COMMISSION ROYALE DES MONUMENTS ET DES SITES
KONINKLIJKE COMMISSIE VOOR MONUMENTEN EN LANDSCHAPPEN

BRUXELLES. Place De Brouckère, 15-17 (arch. J.-B. DE KNOOP)
(= zone de protection de l'Hôtel Métropole et ses extensions / Inventaire)
DEMANDE DE PERMIS D'URBANISME : modifier les façades au rez-de-chaussée avec suppression du volume vitré en avancé sur le trottoir, modifier l'habillage de l'auvent du n°15, et créer une entrée séparée pour les logements au n°17; apporter des transformations structurelles intérieures (telles que la suppression des circulations verticales au n°17 et la démolition partielle du mur porteur entre les n°15 et 17 aux rez et niveau mezzanine ; changer la destination des locaux de stockage situés aux étages du n°17 en 3 hébergements touristiques ; aménager un logement de 5 chambres aux étages du n°15
Demande de la Commune par mail du : 29/02/2024

Avis de la CRMS

Élévations existante et projetée (extr. du dossier de demande)

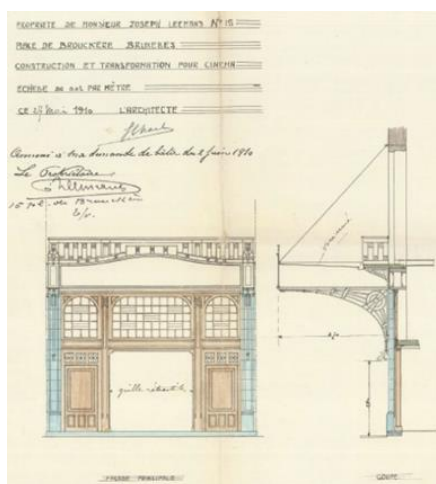
- concernant la remise en peinture de l'auvent, il est précisé qu'une couleur rouge bordée de blanc serait partiellement utilisée. L'Assemblée n'y est pas favorable, ce type de coloris n'étant vraisemblablement pas présent sur l'auvent d'origine (non visible sur les plans de 1910), et elle doute que le résultat soit satisfaisant sur cet ouvrage d'art, ni intégré à la façade. Elle privilégie une couleur plus adéquate et recommande d'utiliser le 'branding' de la chaîne de restaurant d'une manière plus sobre ;
